Documento informativo

Cambio de la "T" de la hebilla automática de la cinta ventral

Comunicado de seguridad n° : SUPAIR_2016/06_002
Fecha de edición del comunicado de seguridad : 21/06/2016

2 >> Corta el conjunto anti-olvido antiguo

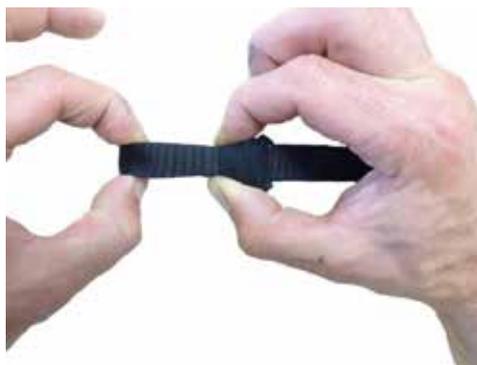
Corta la cinta por el bucle que la une a la cinta de la pernera.

Presta atención para no dañar la cinta de la pernera.
